Avviso di servizio Cilindricone Dicembre 2007

Estensione scadenza revisione Cilindricone

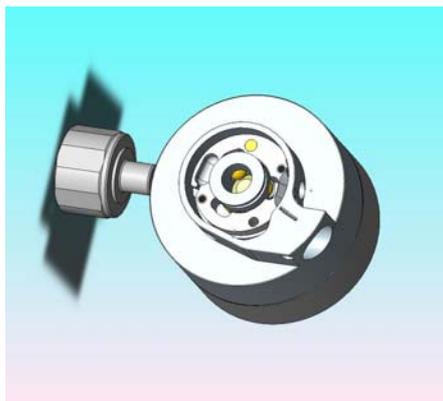
A seguito dei collaudi che vengono ordinariamente effettuate su tutti i sistemi CYL che ritornano in revisione, si è riscontrata la non perfetta esecuzione di una lavorazione meccanica del sistema di otturatore a sfere.

Ciò potrebbe causare, sia pure con una incidenza statistica bassissima, che all'attivazione il dispositivo spari con ritardo.

Si evidenzia pertanto la necessità di richiamare per la revisione tutti i sistemi prodotti prima del 1° Marzo 2007 e non revisionati dopo il 1° Marzo 2007.

Durante questa revisione verranno ripristinate le corrette tolleranze delle parti in questione.
